泊発電所 3 号炉 重大事故等対策の有効性評価

「想定事故 1」

「想定事故 2」

(審査会合における指摘事項回答)

指摘事項 230228-6 (2 / 3)

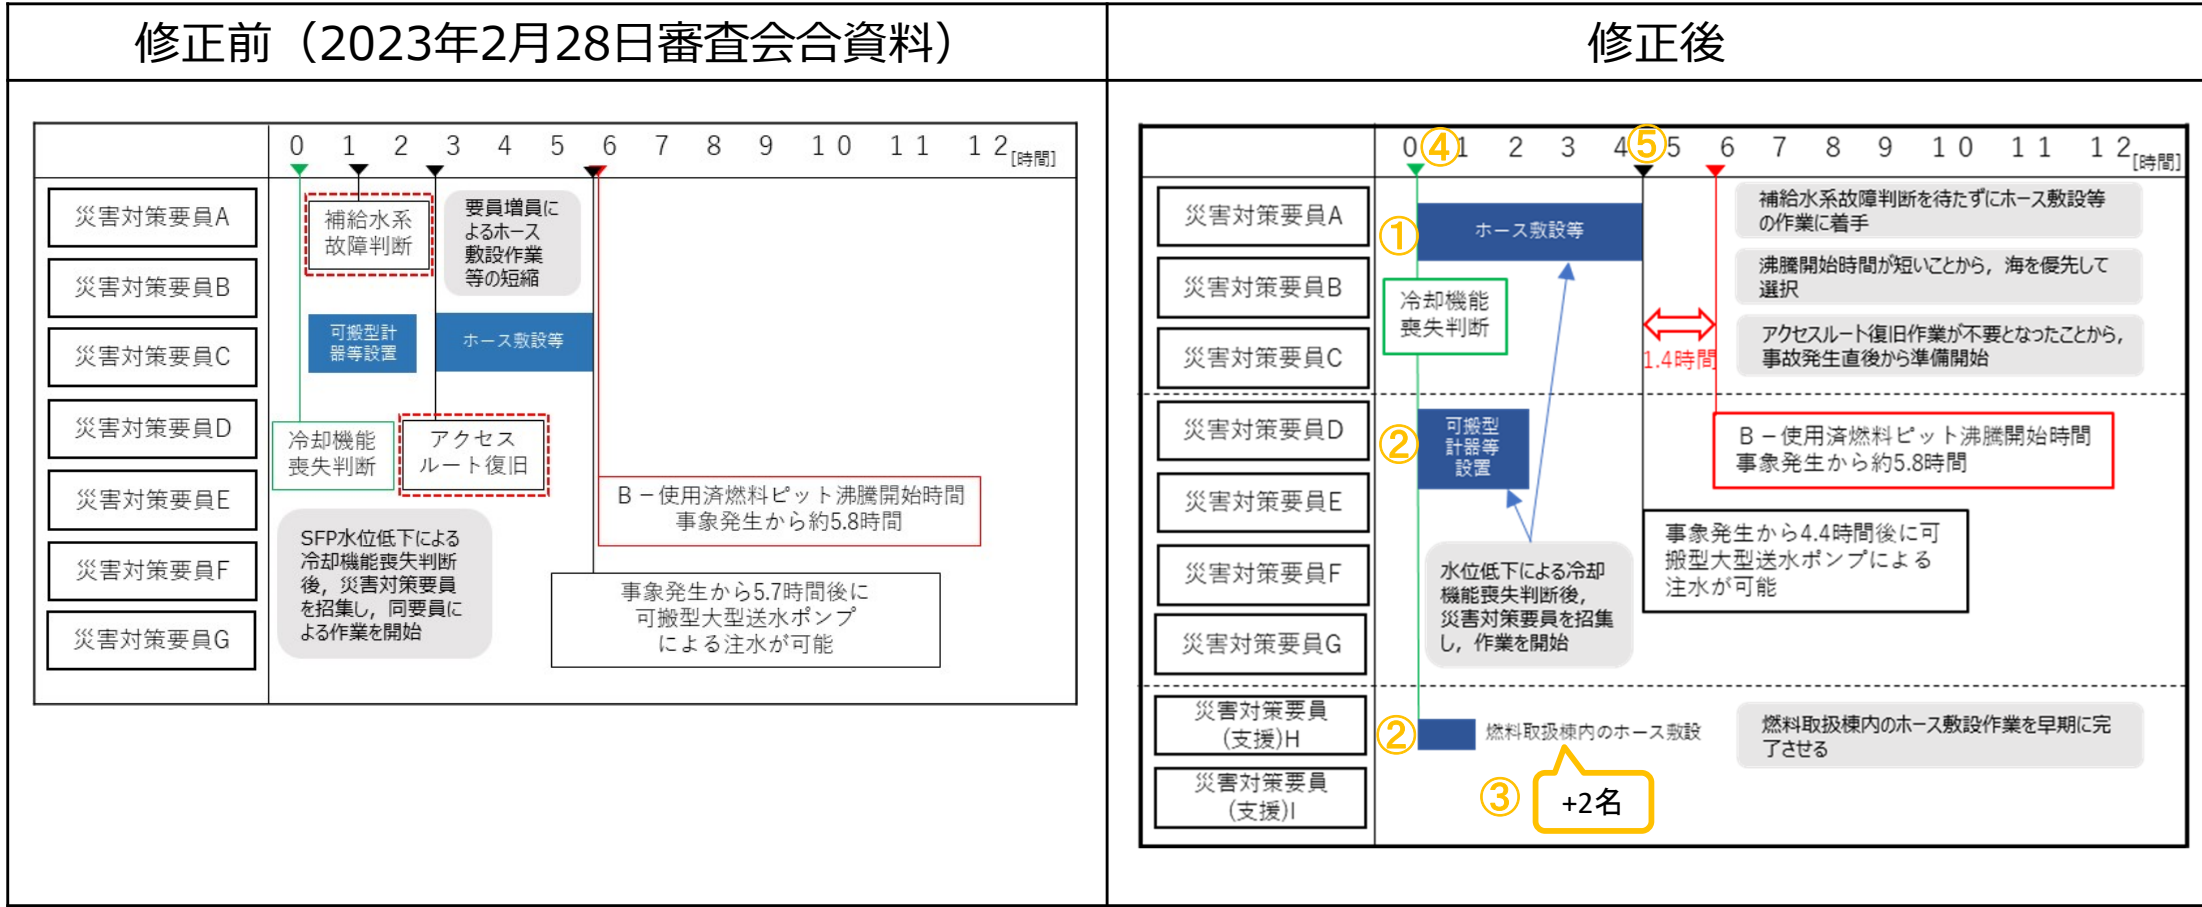
想定事故1では注水準備完了が5.7時間に対して100℃到達が6.6時間、想定事故2では注水準備完了が5.7時間に対して100℃到達が5.8時間となっている。柏崎刈羽6、7号炉の適合性審査において得られた技術的知見を踏まえ、沸騰状態となる前に注水準備を完了する方針としているが、余裕時間が少ないため、地震起因のスロッシング等を踏まえても注水準備完了時間が妥当なものであるかどうかを検討し説明すること。

- 有効性評価「想定事故1」及び「想定事故2」における使用済燃料ピット水が100℃に到達する時間に対しては、片ピットのみで評価する等の保守的な評価に基づく時間であるとともに、可搬型大型送水ポンプ車による海水注水準備完了時間は訓練実績に余裕を見た想定時間を保守的に設定した時間であることから、余裕時間は少ないもののスロッシング等を踏まえても妥当であると考えていた。
- 先行審査実績を踏まえると、使用済燃料ピットが100℃に到達する時間に対する注水準備完了時間に更なる余裕の確保が必要であると認識し、以下の対応を実施することとした。その結果、想定事故1における余裕時間は、これまでの約0.9時間から約2.2時間に、また、想定事故2における余裕時間は、これまでの約0.1時間から約1.4時間になった。
 - 泊3号炉は、先行プラントと比較し、使用済燃料ピット水温が100℃に到達するまでの時間が短いことから、使用済燃料ピット補給水系故障判断を待たず、災害対策要員により可搬型大型送水ポンプ車等の準備を開始する。
 - 上記準備と並行して、運転員にて常設設備による淡水の注水準備を行い、これらの手段が使用できない場合に可搬型大型送水ポンプ車により海水を注水する。
 - アクセスルート復旧作業を想定していた51m倉庫・車庫エリアからのアクセスルートについて、道路の拡幅を行うことにより周辺斜面の崩壊を考慮しても可搬型設備の運搬に必要な道路幅を確保し、アクセスルート復旧作業を不要としたことから、手順着手の判断後、速やかに注水準備を開始する。
 - 使用済燃料ピット水温が可能な限り低い状況で燃料取扱棟内のホース敷設作業を完了できるよう、災害対策要員(支援)^{※1}2名を増員した。

- ① 使用済燃料ピット補給水系故障判断を待たずにホース敷設等（可搬型大型送水ポンプ車の準備を含む）の作業に着手する。
- ② 燃料取扱棟内において、可搬型計器等の設置とホース敷設等の注水準備を上記作業と並行で行う。
- ③ 燃料取扱棟内のホース敷設作業は、増員した災害対策要員(支援) 2名により実施し、ホース敷設等（可搬型大型送水ポンプ車の準備を含む）の作業と並行して行うことで、注水準備にかかる時間を短縮する。なお、当該作業は、事象発生から1時間15分後に完了する。
- ④ 可搬型大型送水ポンプ車の水源は海を優先して使用する手順とすることで、水源選択に係る時間のロスを減らし、使用済燃料ピット冷却機能喪失判断直後から注水準備を開始する。
- ⑤ ホース敷設等（可搬型大型送水ポンプ車の準備を含む）の要員が6名から3名となるため当該作業の準備時間は延びるが、他の作業を並行して実施する等の見直しにより、合計時間は短縮され事象発生から4.4時間後に注水準備が完了する。

●発電所に常駐している要員

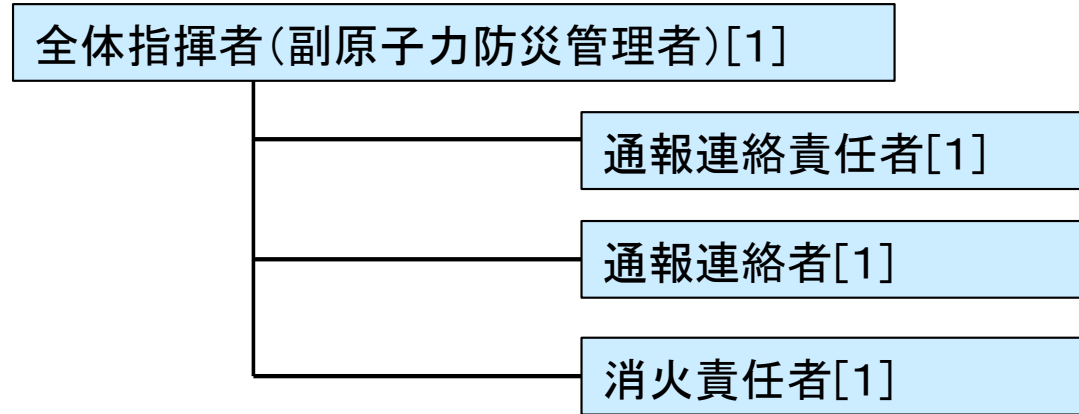
事象発生3時間以降に必要な参集要員2名に対して、発電所構外から参集可能な要員が2名としていることについて、先行審査実績を踏まえて不測の事態も考慮し、必要な要員の評価の妥当性を検討し説明すること。東海第二の場合は、「事象発生2時間以降に必要な参集要員は2名であり、発電所構外から2時間以内に参集可能な要員の72名で確保可能である。」としている。

- 泊3号炉では、常設代替交流電源設備である代替非常用発電機への燃料補給が必要となる時間が約6時間であり、ある程度時間余裕があることから、参集要員にて燃料補給要員を確保する方針としていた。
- 燃料補給活動にあたっては、当初、屋外のアクセスルートの復旧(2時間40分)を想定する必要があるため、この時間は燃料補給活動ができない待機時間となるため、この時間内に十分余裕を持って参集可能な宮丘地区に専属要員2名を配置することで、燃料補給活動に支障がないと判断したものである。
- しかしながら、非常時の構外からの参集には外部要因等による不確実性を想定することも必要であると改めて認識し、より確実な対応が求められる燃料補給要員は、参集させるよりも常駐化する方が妥当であると判断したことから、先行審査実績も踏まえ、燃料補給活動に必要な要員2名を発電所内に常時確保する方針とする。なお、燃料補給要員を発電所内に常時確保する体制については、女川2号炉と同様である。
- また、アクセスルート復旧作業を想定していた51m倉庫・車庫エリアからのアクセスルートについては、道路の拡幅を行うことにより周辺斜面の崩壊を考慮しても可搬型設備の運搬に必要な道路幅を確保するため、アクセスルート復旧作業が不要となったことから、事象発生直後から作業開始可能であり、要員常駐化と相まって当作業の確実性はより増したものと考えられる。

- ・燃料補給を行う災害対策要員 2 名を発電所内に常駐する要員として確保する。
